OR.271.4.2023

Dot.: postępowania o udzielenie zamówienia publicznego, prowadzonego w trybie podstawowym bez negocjacji, którego przedmiotem jest „**Budowa budynku publicznego przedszkola wraz z punktem opieki nad dziećmi do lat 3, z zapleczem, zagospodarowaniem działki i niezbędną infrastrukturą towarzyszącą**”.

W odpowiedzi na pytania Wykonawców, działając na podstawie art. 284 ust. 6 ustawy PZP, Zamawiający udziela następujących wyjaśnień:

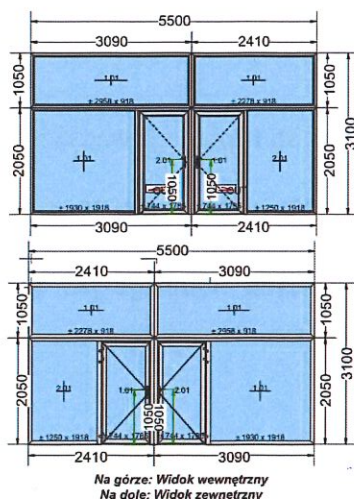
11. W związku ze zbyt dużym gabarytem naświetla w drzwiach D17 i D18 prosimy o potwierdzenie, że zamawiający dopuszcza wykonanie jego podziału jak np. zaproponowany poniżej.

Odp.: Zamawiający dopuszcza podział naświetla, natomiast wizualnie lepszym rozwiązaniem aniżeli zaproponowany podział byłby podział na 3 części dostosowane do całkowitej szerokości drzwi.
